**ENQUETE DE RACCORDEMENT DES EAUX USEES DOMESTIQUES DES  
HABITATIONS SITUEES DANS UN PLAN DE ZONAGE COLLECTIF**

<b>Propriétaire:</b>	ZARAPIRO	<b>Le pavillon</b> <input type="checkbox"/>
<b>Adresse:</b>	5 Route de GENEVE	<b>L'immeuble</b> <input checked="" type="checkbox"/>
<b>Code Postal:</b>	39150	<b>Ville :</b>
	CHAUX DES CROTENAY	<b>Nombre de logements :</b>
<b>Adresse d'envoi:</b>	altaneo39@altaneo-group.com	
<b>Client rencontré :</b>	<b>Propriétaire</b> <input checked="" type="checkbox"/>	<b>Locataire</b> <input type="checkbox"/>
	<b>Mandataire</b> <input type="checkbox"/>	<b>Le commerce</b> <input type="checkbox"/>
<b>Adresse de facturation:</b>		<b>Le terrain</b> <input type="checkbox"/>
<b>Nom :</b>	ZARAPIRO	<b>Le hangar</b> <input type="checkbox"/>
<b>Adresse :</b>	altaneo39@altaneo-group.com	<b>Le parking</b> <input type="checkbox"/>
<b>Code postal :</b>		<b>L'appartement</b> <input type="checkbox"/>
	<b>Ville :</b>

**La visite à laquelle nous avons procédé a donné lieu aux constatations suivantes**

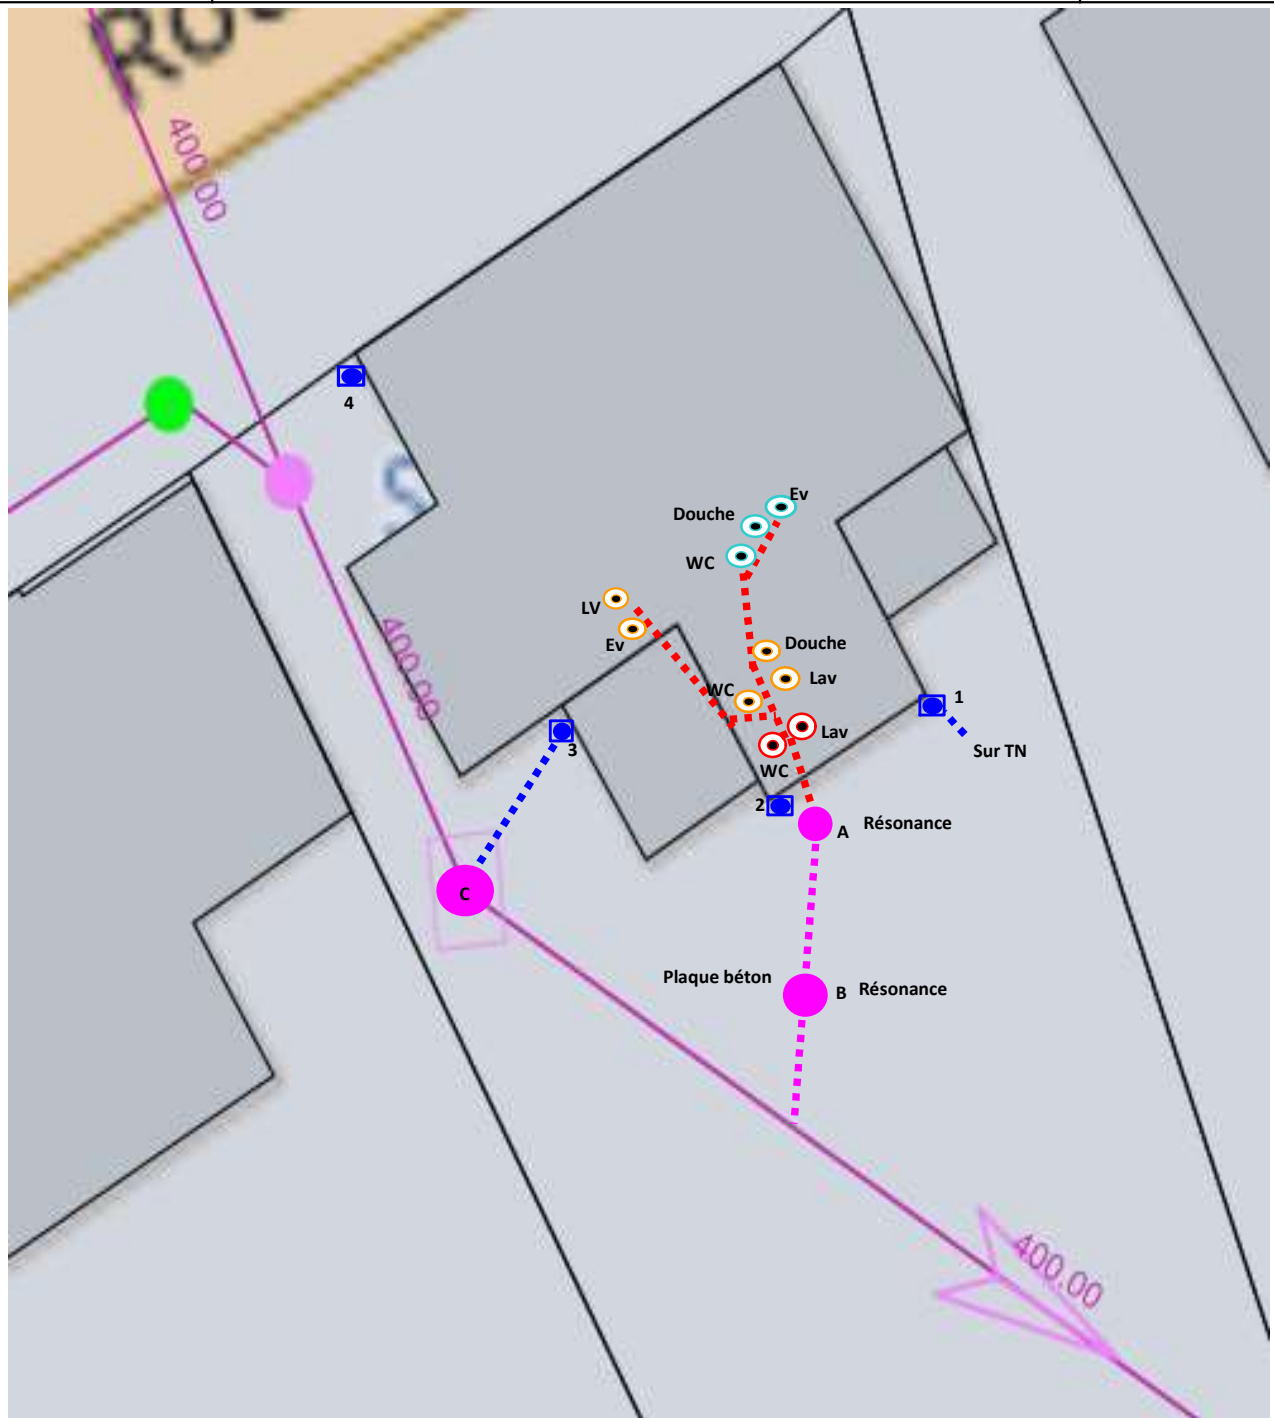
**OBSERVATIONS :** Le bâtiment est composé de 3 logements : 1 au RDC, 1 au 1er (avec bureaux) et 1 au 2eme (depuis la rue principale). Toutes les EU sont raccordées au regard A à l'arrière du bâtiment, connecté au regard B, raccordé au réseau unitaire public. La plaque béton sur le regard B est cassé et risque de s'effondrer. Il convient de la reprendre pour des raisons de sécurité. Aucune évacuation au -1 n'a été présentée. La gouttière 1 s'écoule sur le terrain. Les gouttières 2 et 3 sont raccordées au réseau unitaire. La destination de la gouttière 4 n'a pas pu être définie. Le réseau étant unitaire, cela n'a pas d'influence sur la conformité.
